OGGETTO: **Codice procedura ID 9888** Costruzione ed esercizio di un impianto di energia elettrica da fonte eolica "Orbetello" di potenza in immissione massima pari a 61,2 MW e relative opere connesse da realizzarsi nel comune di Orbetello (GR).

Ulteriori osservazioni relative alla procedura di:

Valutazione di Impatto Ambientale (VIA) – art.24 co. 3 D. Lgs. 152/2006 e s.m.i.

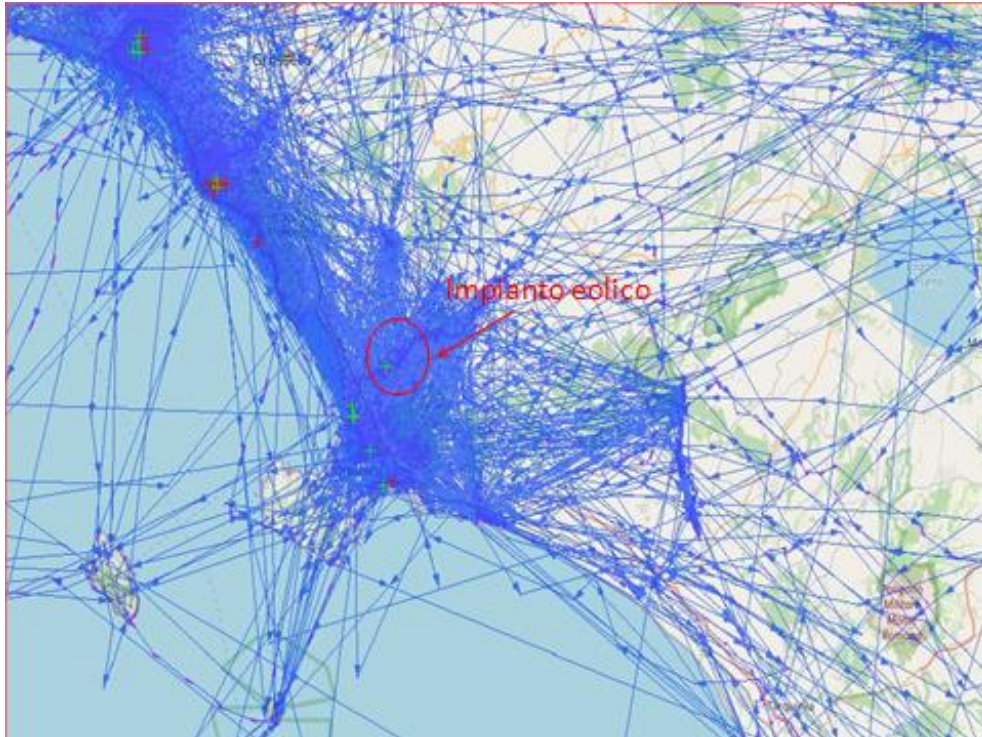
Altri dubbi riguardano anche l'analisi della migrazione nell'area di studio, con le relative mappe riportate sia in F0544HR02A - Esiti delle risultanze dell'attività di monitoraggio

avifauna e chiroteri che in F0544BR06B - Valutazione di incidenza ambientale, in base alle quali l'area del progetto sarebbe interessata solo da "direttrici dispersive e su fronte ampio", mentre, anche per veleggiatori come gru e cicogne, la direttrice principale è invece indicata sul mare (dove, ovviamente, non possono formarsi le termiche utilizzate nel volo da tali specie).

E' noto da sempre che la migrazione degli uccelli veleggiatori come rapaci, cicogne ecc. avviene certamente anche lungo le coste ma sulla terraferma perchè senza l'aiuto delle correnti ascensionali che si formano solo sulla terraferma e non sul mare non potrebbero spostarsi senza un intollerabile dispendio di energia. **Nei progetti di conservazione ai quali hanno partecipato attivamente soci CERM si sono utilizzati un centinaio di GPS e le rotte monitorate hanno evidenziato, a conferma di quanto già conosciuto, che lungo le coste migratori come capovacca, nibbi reali, nibbi bruni, bianconi ecc. seguono sempre la terraferma. Questo vale anche per tutte le altre specie veleggiatrici.** Gli uccelli veleggiatori si avventurano in mare solo se sono un punto di attraversamento inevitabile per raggiungere l'Africa o per fare ritorno in Europa. **Quindi è assolutamente senza alcun fondamento affermare che nella zona dell'impianto eolico le direttrici principali di migrazione siano in mare.** L'impianto eolico al contrario intercetta perfettamente la migrazione lungo la costa rappresentando un pericolo reale per molte specie minacciate, considerato che l'area è interessata da una presenza altissima di uccelli per la vicinanza di zone umide protette di enorme importanza naturalistica come la Laguna di Orbetello, la Palude Diaccia Botrona, il Lago di Burano e il Parco della Maremma. Migliaia di esemplari di anatidi, gru, cicogne, rapaci di molte specie frequentano queste aree protette con spostamenti giornalieri tra un'area protetta e l'altra con un'altissima probabilità di essere colpiti dalle pale in rotazione.

Spostamenti di falchi pescatori con GPS nell'area di progetto dell'impianto eolico

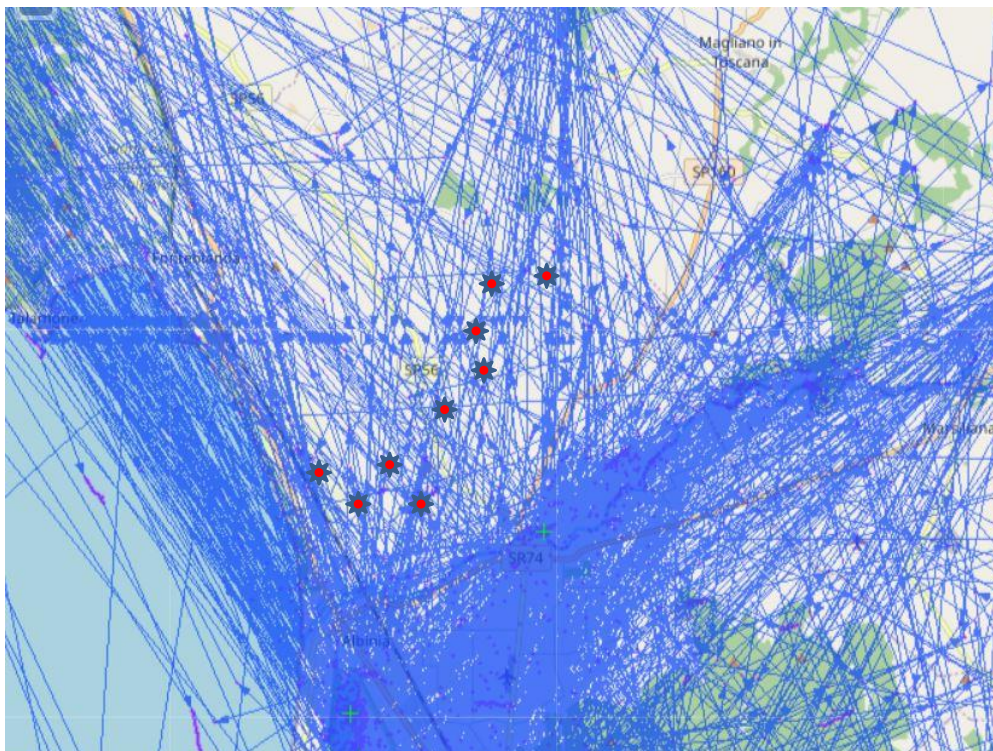
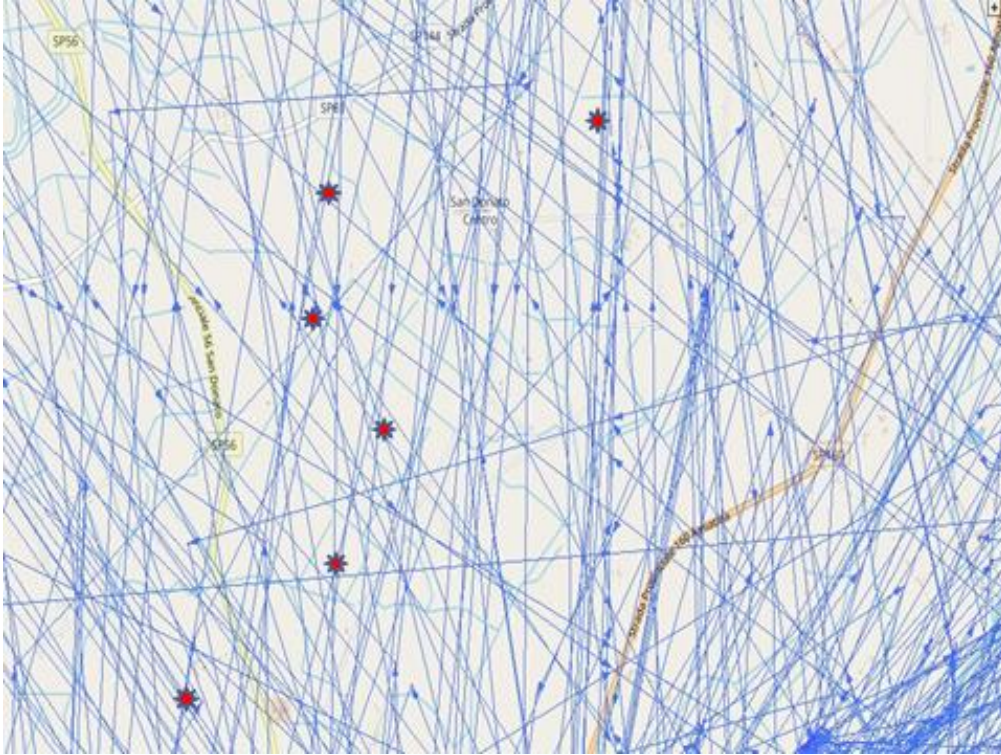
Relativamente al falco pescatore (*Pandion haliaetus*), si è riportato in figura 38 del citato documento F0544HR02A - Esiti delle risultanze dell'attività di monitoraggio avifauna e chiroteri un'immagine che, al contrario di quanto indicato, non riporta i "movimenti dei falchi pescatori durante gli erratismi post/riproduttivi", bensì soltanto "i punti di maggiore frequentazione (Laguna di Orbetello e il corso dell'Albegna)", che sono ovviamente legati alle aree dove il rapace può cacciare. Un'immagine, come quelle da noi fornite con la precedente nota del 23/07/2023, relative agli spostamenti documentati dalle tracce GPS, avrebbe mostrato chiaramente il transito pressoché continuo di esemplari della specie nell'area del progetto, come per altre specie presenti nell'area (vedi mappe sottostanti).

Sempre in funzione dei continui transiti di falchi pescatori nell'area del progetto, la stima di mortalità annua di 0,019 riportata sia nella Tabella 16 "Rischio di collisione per l'avifauna – WCS" che nella successiva Tabella 17 "Rischio di collisione per l'avifauna – BCS" del documento F0544HR02A - Esiti delle risultanze dell'attività di monitoraggio avifauna e chiroteri, rispettivamente per il Worst Case Scenario e per il Base Case Scenario, è decisamente ottimistica. In ogni caso, riteniamo che qualsiasi causa di mortalità per la specie, aggiuntiva a quelle naturali, in considerazione del basso numero di giovani che ogni anno riescono ad arrivare all'involo nei nidi della Maremma ed all'ancor più basso numero di quelli che giungono all'età riproduttiva e che tornano, dopo la fase erratica giovanile, a nidificare in provincia di Grosseto, può contribuire a vanificare completamente i grossi sforzi portati avanti nel tempo dal Parco dell'Arcipelago Toscano ed altri enti per il ritorno del falco pescatore nidificante in Italia.
